CIRCULAR N° 3

LICITACIÓN PÚBLICA N° 10/ 2026

OBRA: "AMPLIACIÓN Y REFACCIÓN CENTRO DE ADIESTRAMIENTO DR. RENÉ FAVALORO" –
Departamento RAWSON.

ACLARACIONES CON CONSULTA

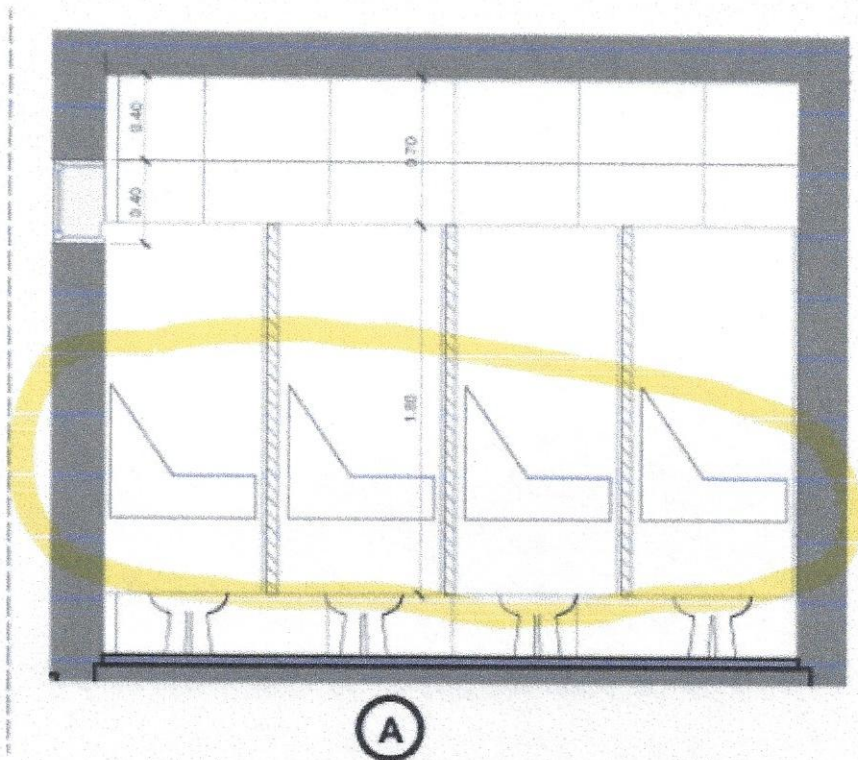
Buenos días, en el día de hoy se visitó el lugar de la obra, en la visita el sr Administrador Sr Javier Atencio quien nos recibió nos hizo referencia a la cubierta de techo del Centro de Rehabilitación integral si hay que incluirla en la propuesta, al igual que el sector de Urgencia y los otros edificios que figuran en silueta y no se nombran en la planta de zonificación, si hay que realizar alguna intervención, tanto exterior como interior de esos edificios.

En relación a la consulta, se informa que no se prevé intervención en la cubierta de techo del Centro de Rehabilitación Integral.

El alcance de la intervención de la cubierta se limita exclusivamente a los sectores indicados en la planimetría general, identificados mediante sombreado, no encontrándose el Centro de Rehabilitación Integral incluido dentro de dichos sectores.

Asimismo, en el sector de Urgencia se prevé la aplicación de revestimiento plástico a fin de unificar su terminación con el área de intervención, conforme a lo indicado en las Especificaciones Técnicas Particulares (ETP).
